RAPPORTAGE

Bomen Effect Analyse
Ankerpark in Leiden

336.3881

22 april 2020

Figuur 5. Inrichting nieuwe situatie vak 1 met gearceerd gebied met halfverharding. Het rode gedeelte is een voorgesteld granulaat. Overgenomen uit *Opbreekwerk 2240184* door J van Yperen, 2020.

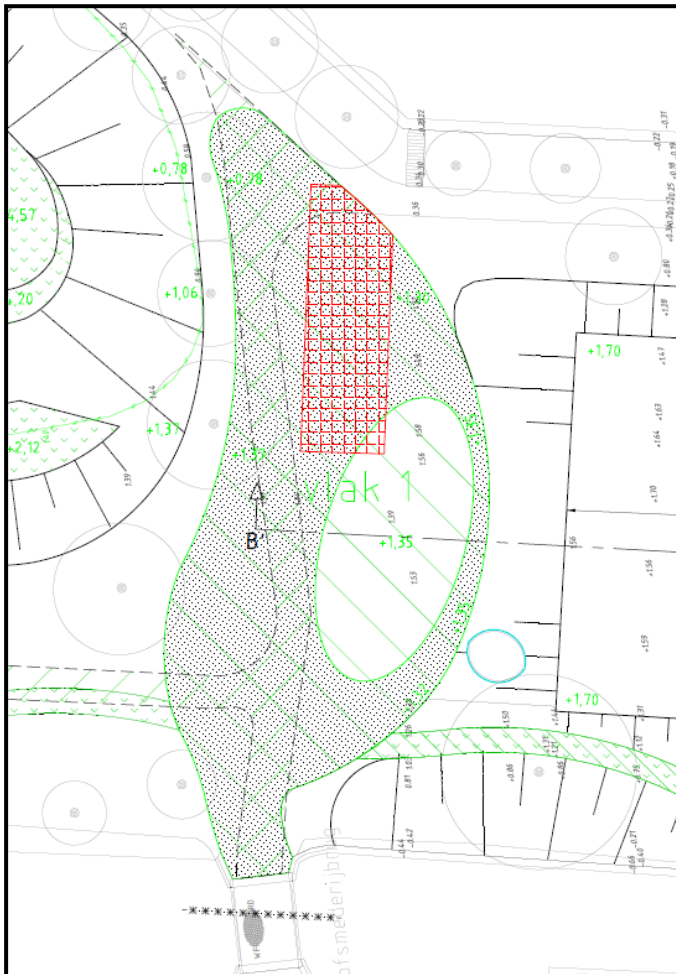
Voor de inrichting van vak 1 is het noodzakelijk dat de oude verharding wordt verwijderd tezamen met de fundering. Na het verwijderen van de verharding zal een laag bomenzand worden aangebracht van 60 cm dikte in een vak dat daar speciaal voor zal worden ontgraven. Deze ontgraving zal plaatsvinden naast het wortelgestel van de naastgelegen paardenkastanjes. De argumentatie voor het aanbrengen van dit groeimedium is dat de bomen dan een betere groeiplaats krijgen. Vervolgens zal op dit bomenzand een nieuwe fundering worden aangebracht met daarop een halfverharding van 'Topvast'. Het verwijderen van de oude verharding en de invloed daarop op het wortelgestel is verwaarloosbaar. Er bevinden zich geen zware wortels in deze zone. Echter het aanbrengen van een nieuwe leeflaag en het aanbrengen van verharding tot dicht bij de stam is funest. Door verdichting en onontkoombare graafschade zo dicht tegen de stam aan zullen de bomen niet duurzaam gehandhaafd kunnen worden wanneer er geen aanvullende maatregelen worden genomen.

Op alle locaties 1 t/m 5 zal een halfverharding worden aangelegd op de plek waar nu gedeeltelijk een asfaltverharding ligt. Het is mogelijk om na het verwijderen van het asfalt een deel van het huidige funderingsmateriaal te laten liggen. Dit om te voorkomen dat met het verwijderen van dit materiaal onnodig wortels worden beschadigd die dicht aan de oppervlakte liggen. Dit geldt met name voor de zone rondom de grauwe abelen. Daarna zal op het dan ontstane maaiveld een 20 tot 30 centimeter dikke laag stabilisatiezand moeten worden aangebracht als fundering voor de nieuwe halfverharding. De halfverharding kan dan vervolgens worden aangebracht op het funderingsmateriaal. Het is dan wel noodzakelijk om in dit funderingsmateriaal beluchttingsdrains aan te brengen met een onderlinge afstand van 1,5 meter. Dit is een voorwaarde om de zuurstofhuishouding onder de nieuwe verharding optimaal te handhaven. De hoger gelegen verharding zal nu onder een helling moeten worden aangeheeld om optisch geen rare effecten te verkrijgen. De minimale verhouding daarvoor zou zijn 1:10. Dit moet worden uitgevoerd met zg. bomenzand met een grove fractie (zie hoofdstuk 3 handboek bomen 2018, bijlage 3). Hiervoor zijn geen verdere voorzieningen nodig.

Figuur 6: Doorsnede nieuwe situatie vak 2 en 5. Overgenomen uit *Doorsnedes 2240270* door J van Yperen, 2020

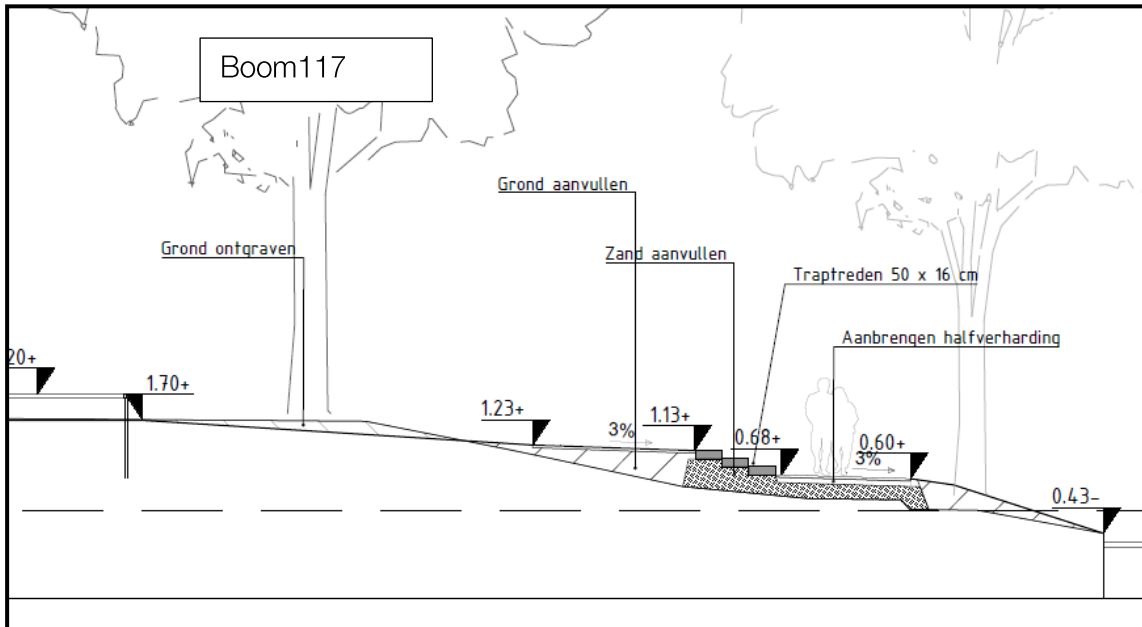
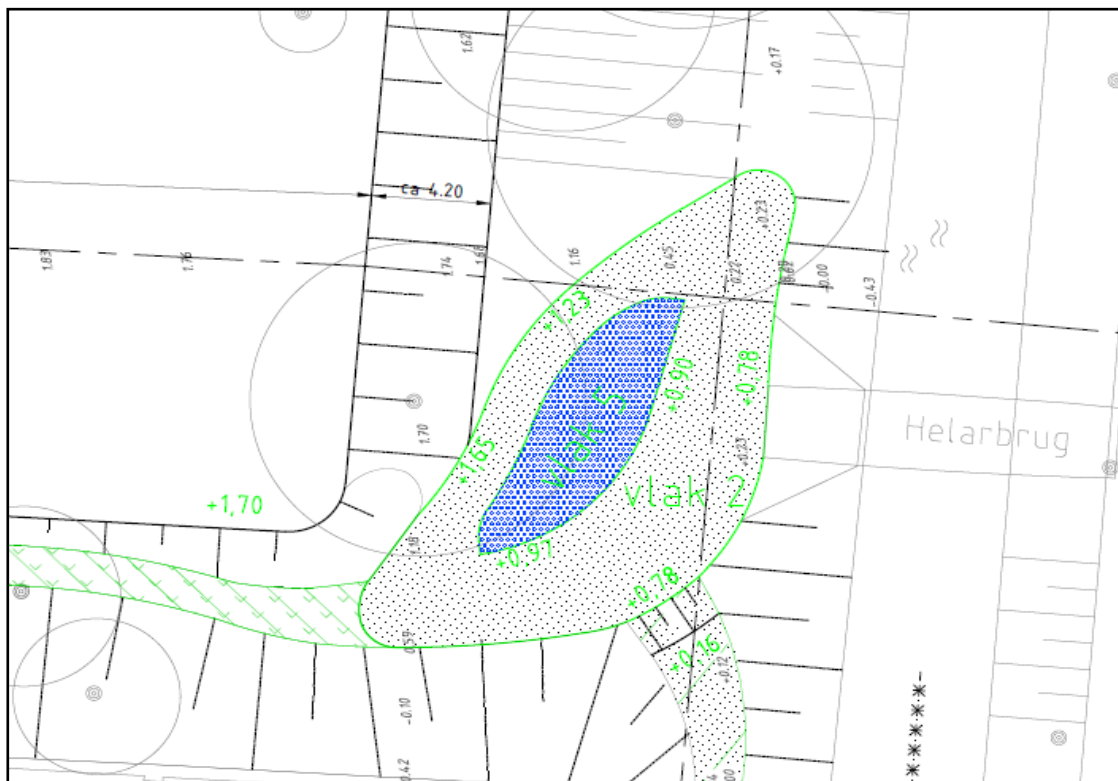
- I. Het verwijderen van de oude verharding met de bijbehorende fundering, hier worden geen nadelige invloeden van verwacht;
- II. Het aanpassen van het maaiveld naar de nieuwe situatie voor het speelveld. Hierbij moet worden gedacht aan het over een grote oppervlakte verwijderen van de oppervlakkige beworteling tot aan de stamvoet. Dit zal zeer nadelige gevolgen hebben voor de duurzame instandhouding van boomnummer 117;

- III. Het aanbrengen van diverse traptreden en halfverharding binnen de wortelzone van boomnummers 117 en 116. Met name de aan te brengen betonnen tredes in de wortelzone van boom 116 zullen leiden tot grootschalige wortelkap. Bij boom 117 zal de invloed beperkt blijven tot het verwijderen van kleine wortels. De grootschalige wortelkap bij boom 116 zullen invalspoorten opleveren voor parasitaire schimmels en de duurzame instandhouding van de boom ernstig beperken.

Figuur 8: bovenaanzicht vlak 3 (en 4). Het gearceerde gedeelte is de nieuwe halfverharding. Overgenomen uit *Nieuwe situatie 2240248* door J van Yperen, 2020

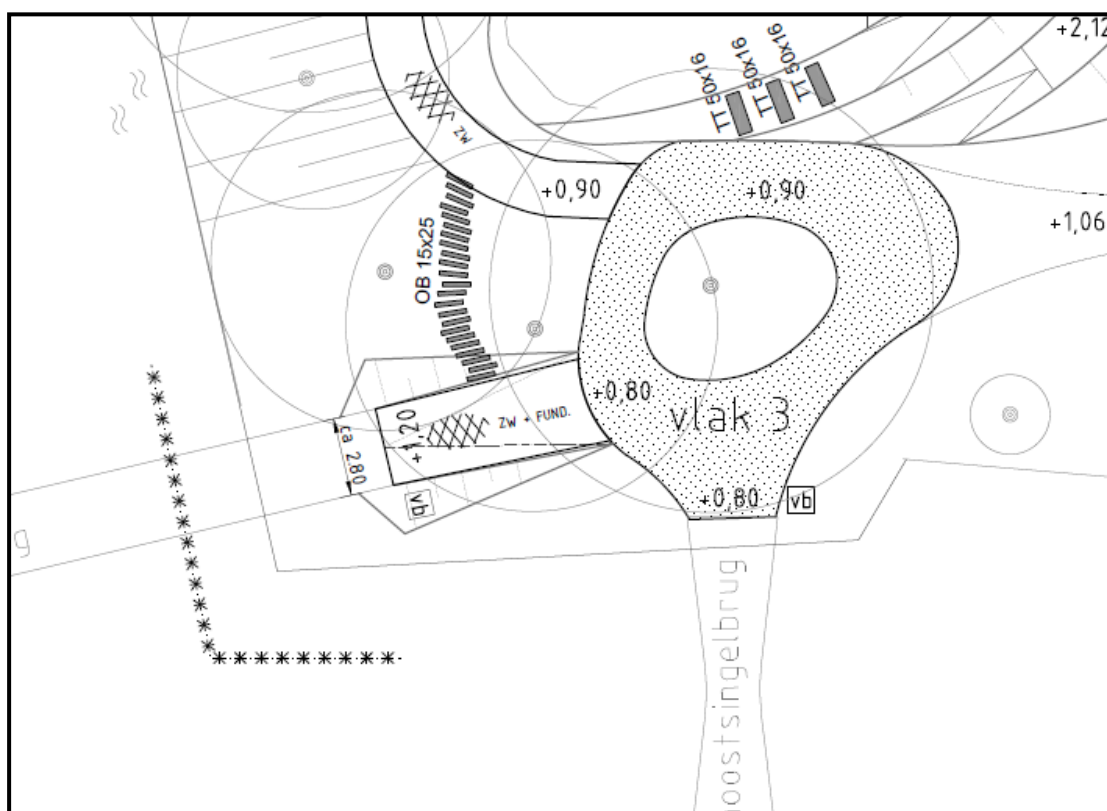
- I. Het verwijderen van de oude verharding en de bijbehorende fundering. Bij het verwijderen van de oude asfaltaag zijn er weinig problemen te verwachten, maar bij het verwijderen van de onderliggende fundering des te meer. De fundering is doorschoten met het wortelpakket van de omliggende grauwe abelen en bij het verwijderen van de fundering is wortelschade onontkoombaar.

- III. Het aanbrengen van nieuwe halfverharding en stapstenen. Wanneer er op de geplande zone een halfverharding wordt gerealiseerd samen met de bijbehorende fundering zal in het huidige ontwerp grote schade worden toegebracht aan de wortels. Door de grote aanwezigheid van aan de oppervlakte liggende wortelpakketten is dit onontkoombaar en zullen de bomen met nummer 61 t/m 65 niet duurzaam gehandhaafd kunnen worden. Ook het aanbrengen van stapstenen met bijbehorende fundering in de wortelpakketten zal leiden tot onherstelbare schade.

- IV. Het realiseren van een plantvak met heesters. Wanneer het plantvak met heesters wordt ingegraven in het wortelpakket zal dit leiden tot grote schade aan de gestelwortels. De wortels liggen zo dicht bij de stam allen aan de oppervlakte en elke bewerking in de diepte zal leiden tot schade.

Figuur 10: geplande locatie kunstwerk. Overgenomen uit *Opbrekwerk 2240184* door J van Yperen, 2020

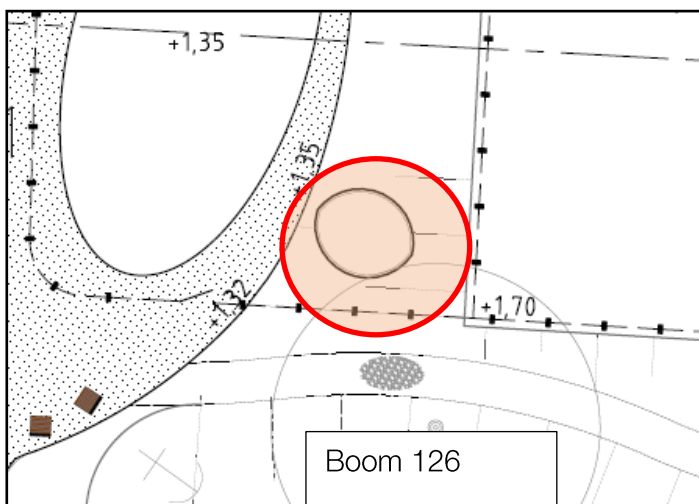
Ter hoogte van de oude fabrieksschoorsteen zal een nieuw metalen kunstwerk verrijzen. Het kunstwerk zal een constructie worden die de herinnering aan de oude schoorsteen levend moeten houden en daarmee de tijdsperiode waarin de fabriek hier stond. De toren zal moeten worden gefundeerd of in ieder geval gestabiliseerd. Wanneer men kiest voor een gegoten ringfundering zal deze niet dieper kunnen worden aangebracht dan 30 centimeter voordat het wortelgestel van de naastgelegen paardenkastanje, nummer 126, sterk zal worden aangetast. Deze boom, met speciale status, staat met zijn kroon en wortels dicht op de gewenste locatie voor het kunstwerk. Alle werkzaamheden die hier worden uitgevoerd zullen in meer of mindere mate invloed hebben op de duurzame instandhouding van de kastanje.

De realisatie van een stalen kunstwerk bij de oude schoorsteen is een beeldbepalend element voor het herstelplan van het park. Naast de oude schoorsteen staat ook de enige boom met speciale status in het park. De 66-jarige paardenkastanje heeft een uitgebreid wortelpakket gevormd dat ook in het projectgebied van de stalen toren is gegroeid. Bovengronds hangt een flink gedeelte van de kroon in het plangebied. Wanneer de toren met traditionele fundering zal worden geplaatst zal het wortelpakket aanzienlijke schade oplopen en zal de boom niet duurzaam gehandhaafd kunnen worden. De kroon kan met snoei in takken tot 5 centimeter doorsnede ruimte bieden aan het plaatsen van het kunstwerk. Wanneer de fundering van het kunstwerk zou worden aangepast tot een gewapende 30 centimeter dikke betonplaat die zou worden aangebracht tot 30 centimeter onder het huidige maaiveld zou het in principe mogelijk moeten zijn om de stalen toren te plaatsen. De toren zou lichtgewicht worden uitgevoerd en wanneer deze plaat zou worden verbonden met de voet van de schoorsteen kan de stabiliteit mogelijk

worden gegarandeerd. De boom zou zo duurzaam worden gehandhaafd en het kunstwerk gerealiseerd. Detailuitwerking is uiteraard voor en door gekwalificeerde constructiedeskundigen.

Figuur 11: Het verwijderen van de toplaag zal deels achterwege blijven i.v.m. wortelschade. Overgenomen uit *Doorsnedes 22402270* door J. Yperen, 2020.

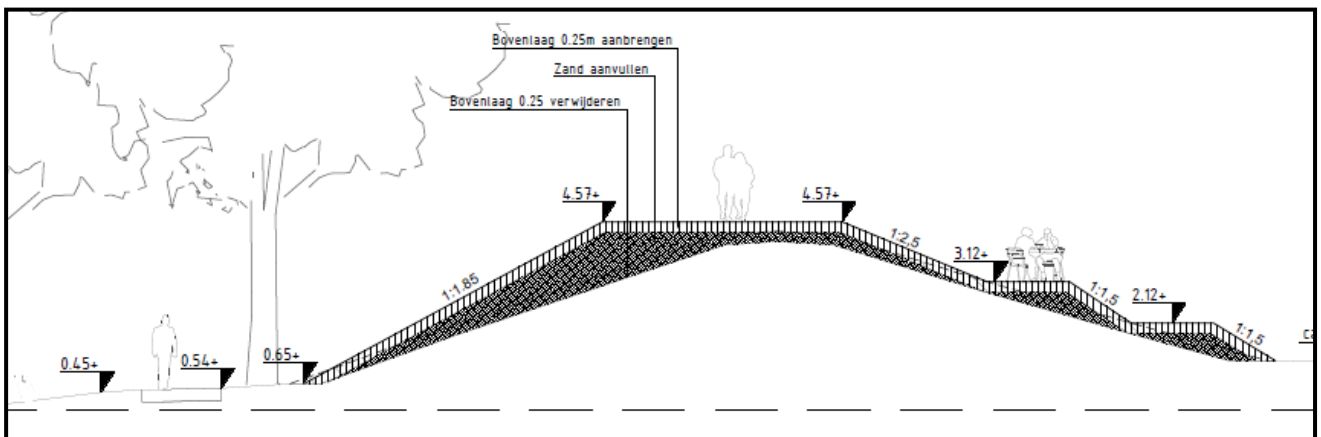
Door het hele park zullen gradiënten scherper worden aangezet en zal grond worden verwijderd of aangebracht. Wanneer de grond wordt verwijderd binnen de kroonprojecties zal dat onvermijdelijk leiden tot onherstelbare wortelschade. Wanneer men echter het maaiveld als uitgangsniveau neemt en daar grond op aanbrengt om alsnog de gewenste hoeken en gradiënten in het maaiveld te verkrijgen kan met enkele kleine aanpassingen toch het gewenste resultaat worden bereikt. Wanneer het aanvullen gebeurt met bomenzand met grove fractie (Handboek Bomen 2018 hoofdstuk 3, bijlage 3) zal dit tevens ten goede komen aan de duurzame instandhouding van het aanwezige sortiment bomen. Bij maaiveldverhogingen van meer dan 15 centimeter is het noodzakelijk om beluchttingsdrains (diameter 100 mm, onderlinge afstand 1,5 meter) aan te brengen. De oude toplaag van gras zal waar mogelijk voorzichtig moeten worden verwijderd.

Figuur 12: Deze elementen uitvoeren met een maaiveldverhoging van 25 centimeter geeft geen problemen. Overgenomen uit *Details 2240283* door J. van Yperen, 2020.

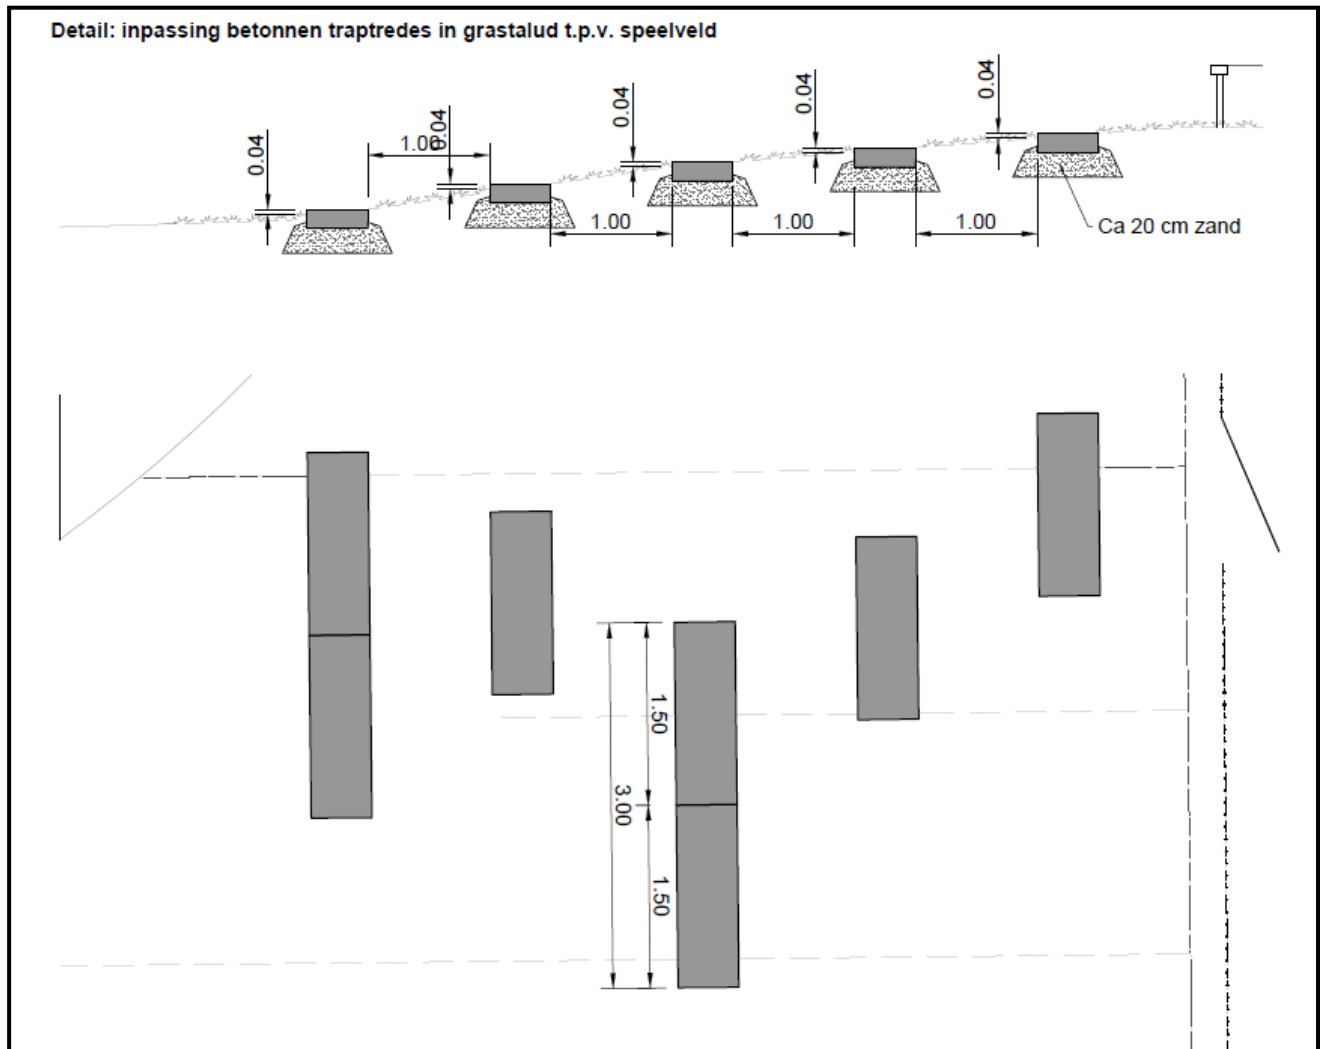
Door het hele park zullen diverse looproutes worden versterkt door het aanbrengen van traptreden en stepping stones in de vorm van zware betonnen elementen. Deze elementen zullen verzonken worden aangebracht en worden gefundeerd met diverse materialen. Het aanleggen van deze elementen zal veelal plaatsvinden binnen de kroonprojecties en de oppervlakkige wortelpakketten. Wanneer nu net als bij de halfverhardingen het maaiveld wordt verhoogd met 20-30 centimeter zal er niet hoeven te worden gegraven in de bestaande wortelpakketten. Rondom deze elementen kan het maaiveld worden afgewerkt

met bomenzand met een grove fractie in een gradiënt van 1:10 om niet de illusie te wekken dat de stenen en treden 'op' het maaiveld liggen maar gewoon verzonken zoals ontworpen. Onder de elementen en de verhoging van het maaiveld met meer dan 15 cm zullen PP beluchtingsdrains met een diameter van 100 mm en onderlinge afstand van 1,5 meter moeten worden aangebracht om de zuurstofhuishouding duurzaam te garanderen.
